ARCHITEKTUR KONKURRENZEN

Bestehorn-Haus
in Aschersleben.

BESTEHORN-HAUS IN ASCHERSLEBEN.

URTEIL DER PREISRICHTER.

Zum Ankauf empfohlen. (Kennwort: Concordia.)

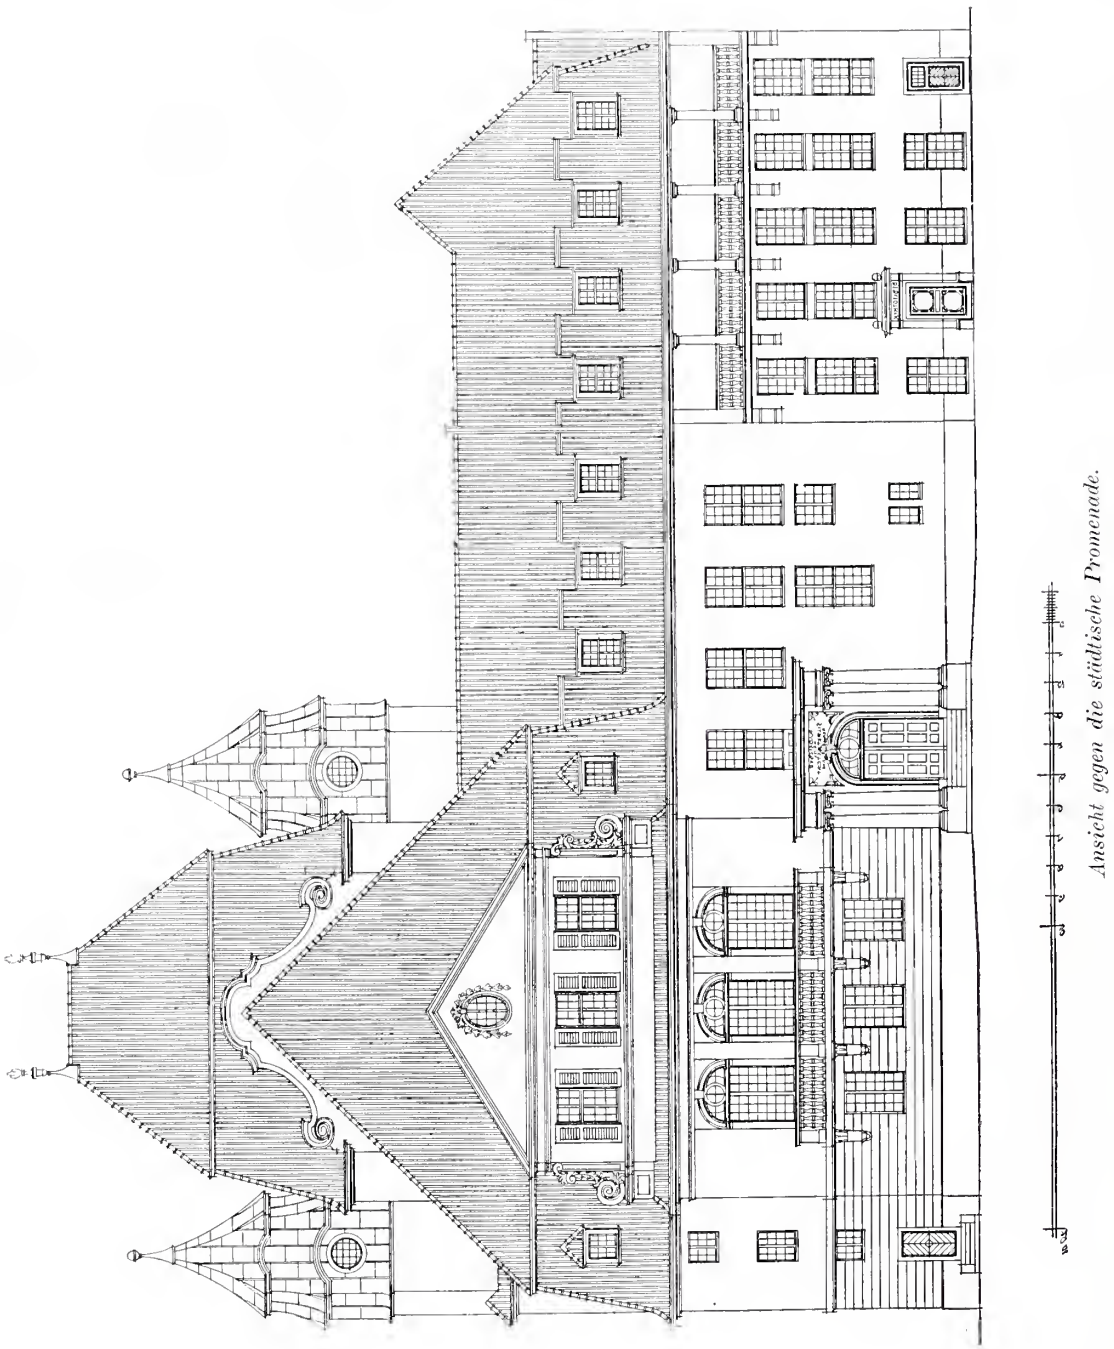
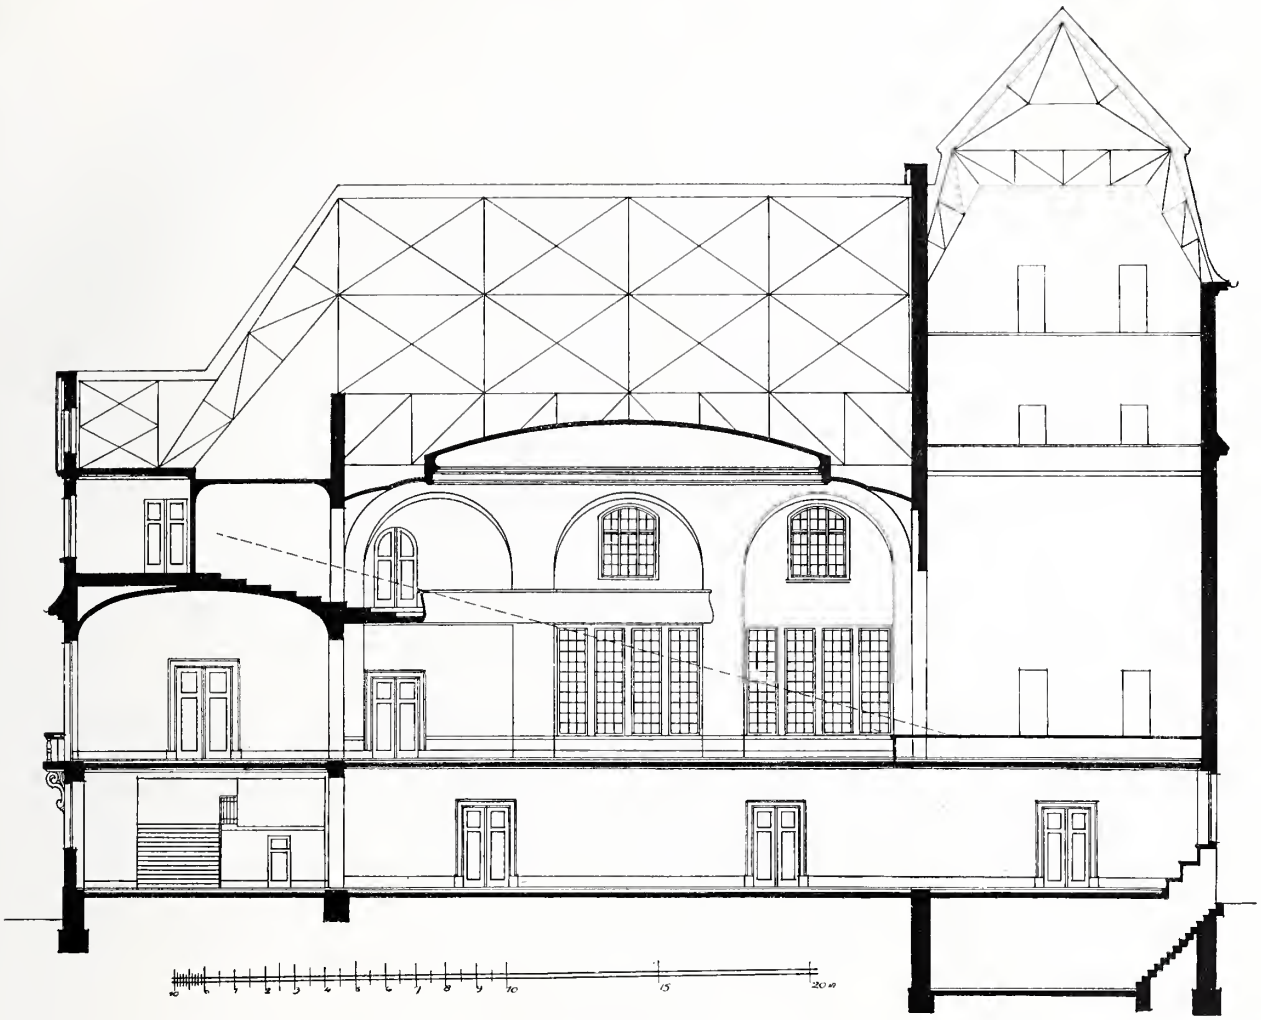
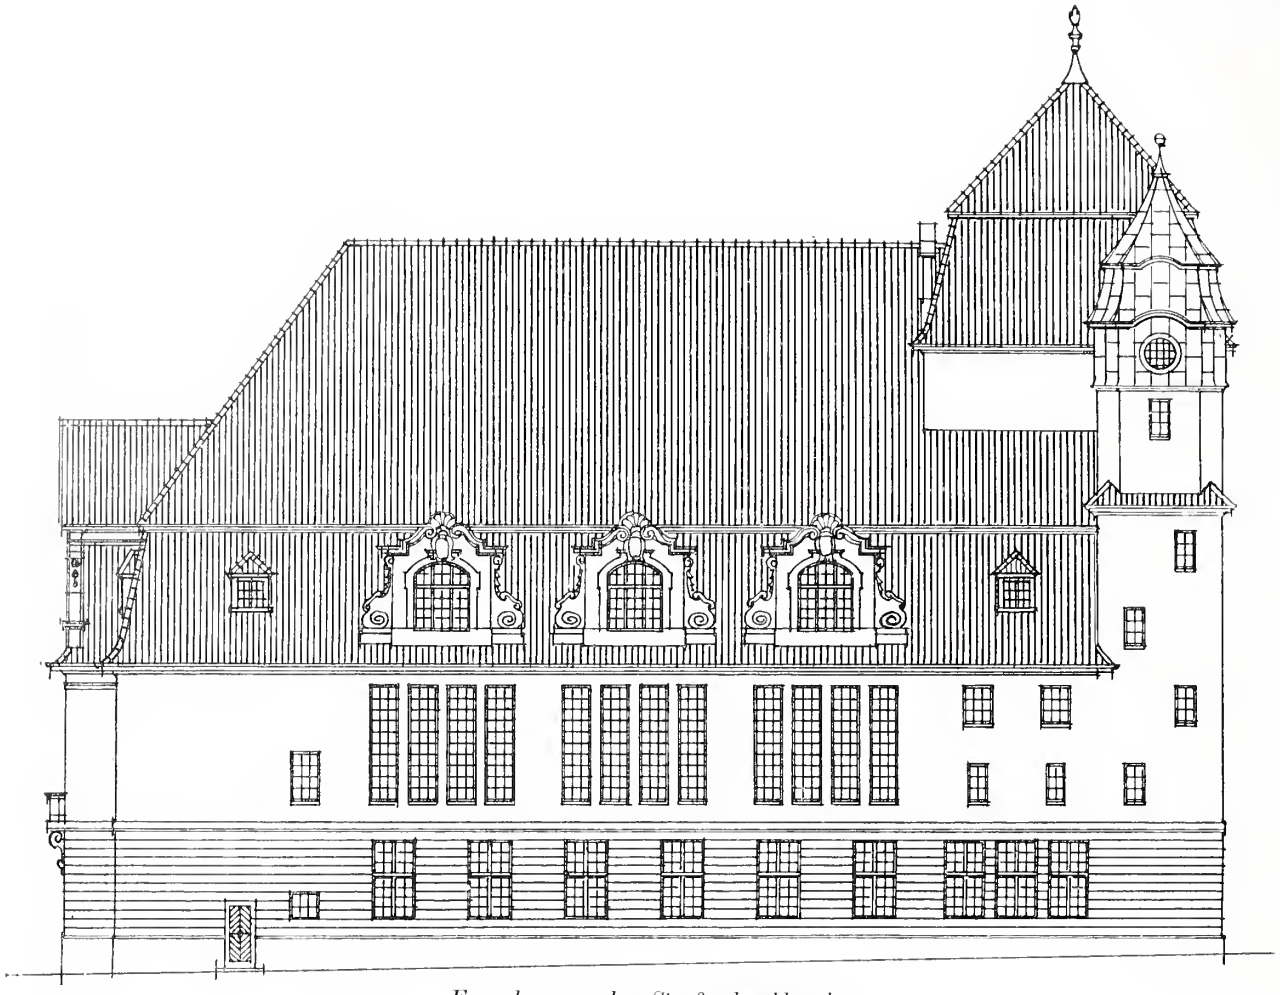
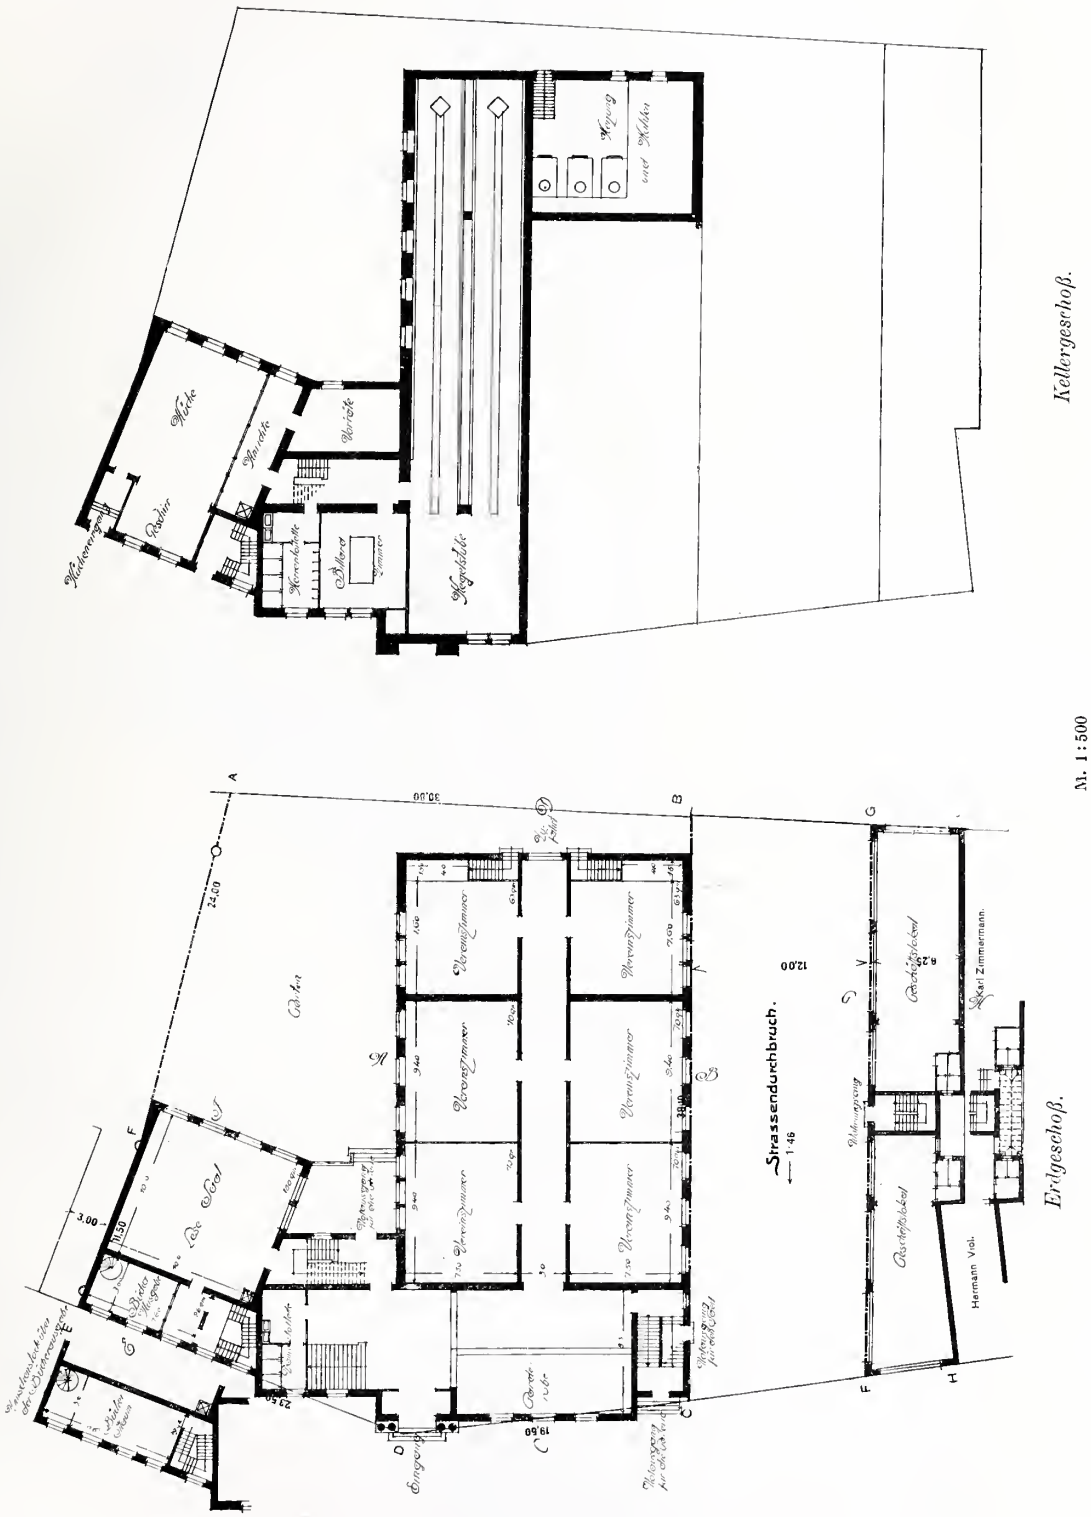
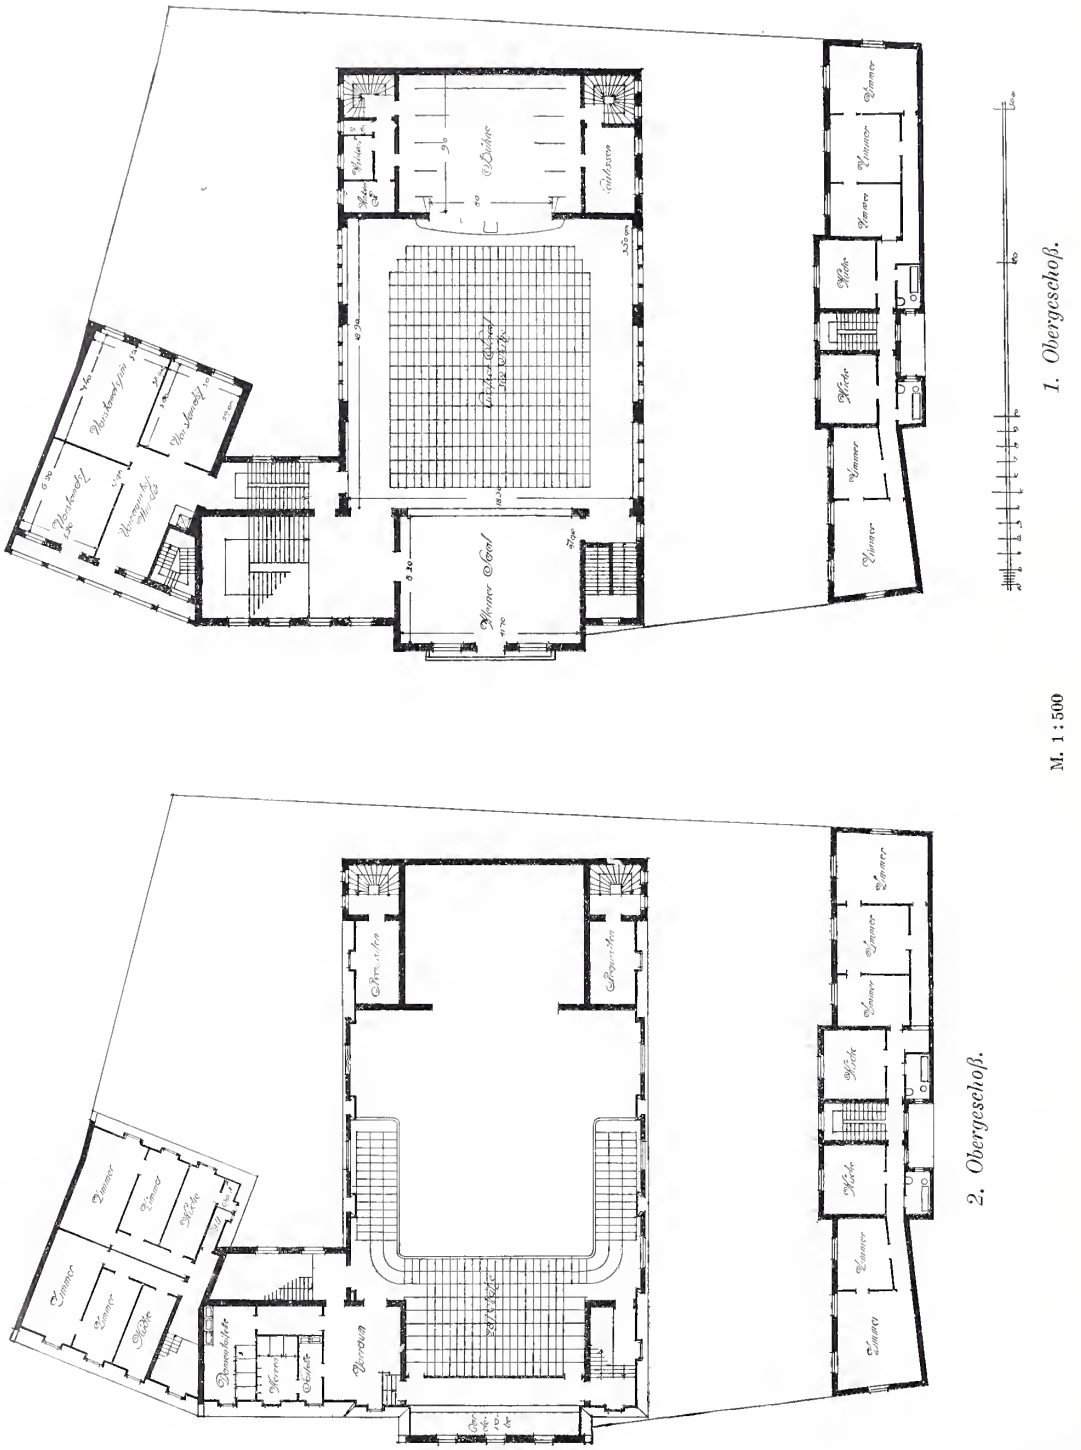
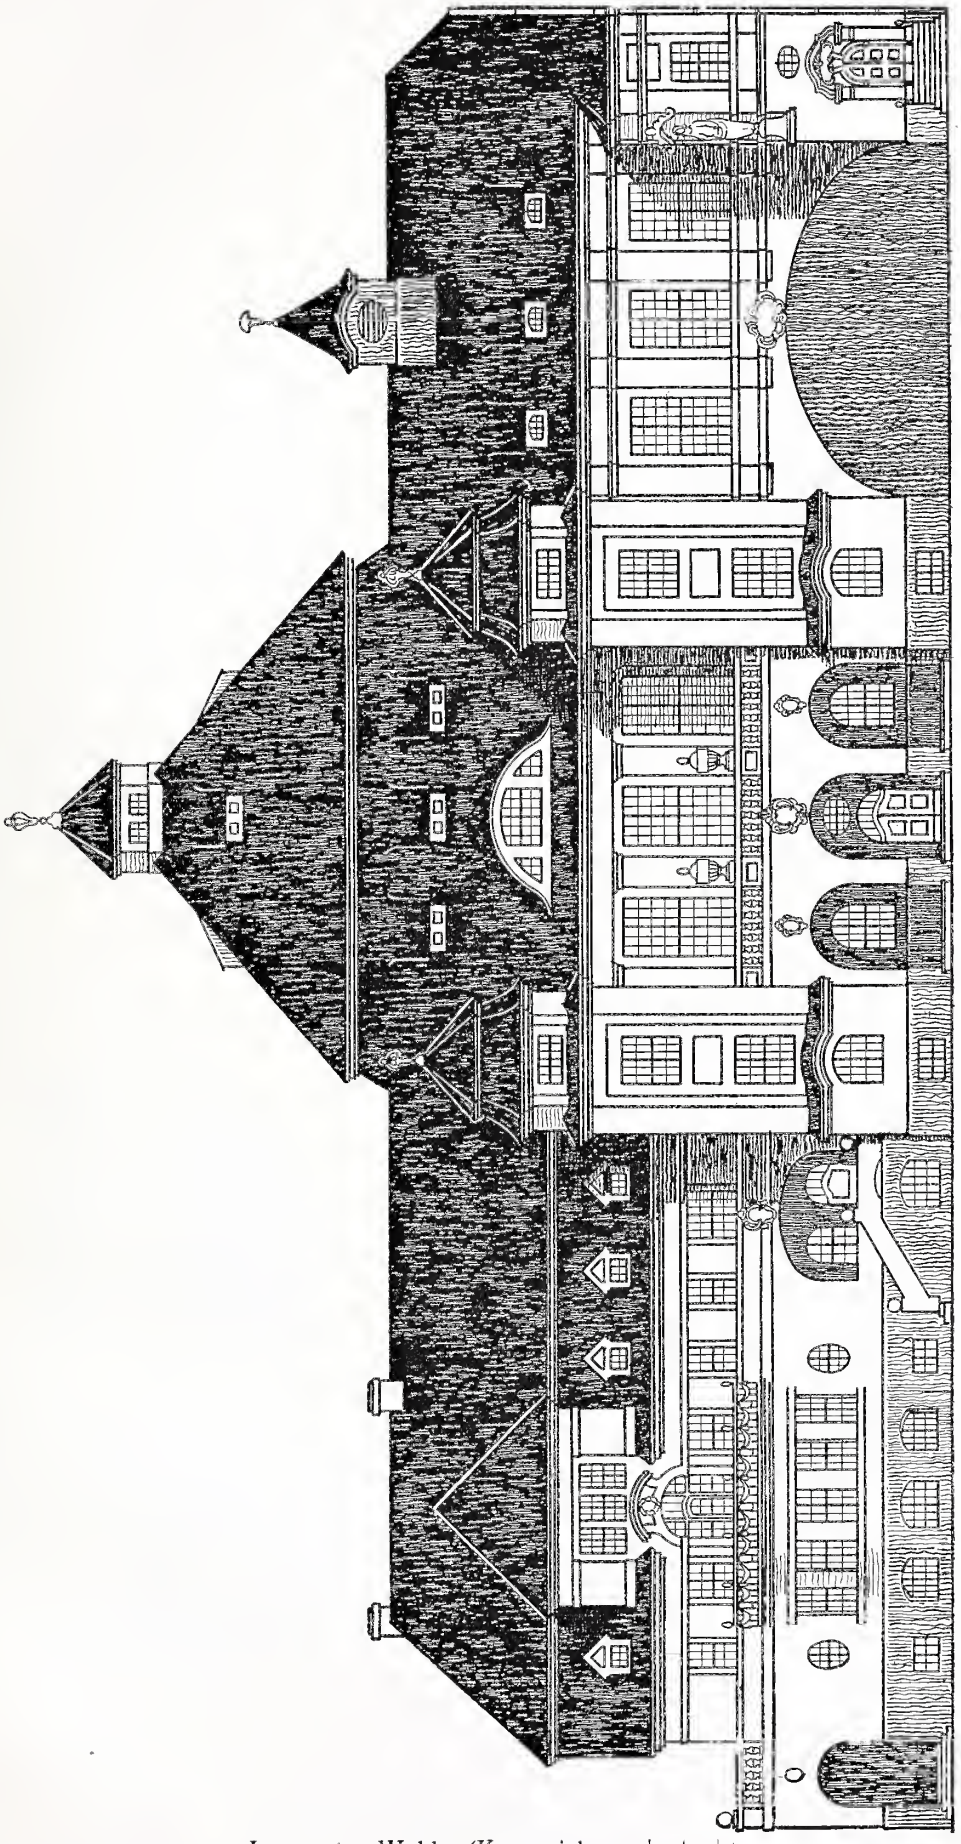
Kennwort: Concordia. Eingang und Garderobe sind vorteilhaft angelegt, ebenso ist für die Belichtung des Korridors im Erdgeschoß genügend vorgesorgt. Das Saalgeschoß hat die gleichen guten Eigenschaften wie das zuvor besprochene Projekt „Eine Stiftung“. Das Äußere würde durch eine Einschränkung der Gliederung nur gewinnen, namentlich hätte Bühnenhaus mit Seitentürmen leicht unter eine einzige Dachform gebracht werden können. Die schlichte Haltung der Fassaden des gegenüberliegenden Wohnhauses ist lobenswert.
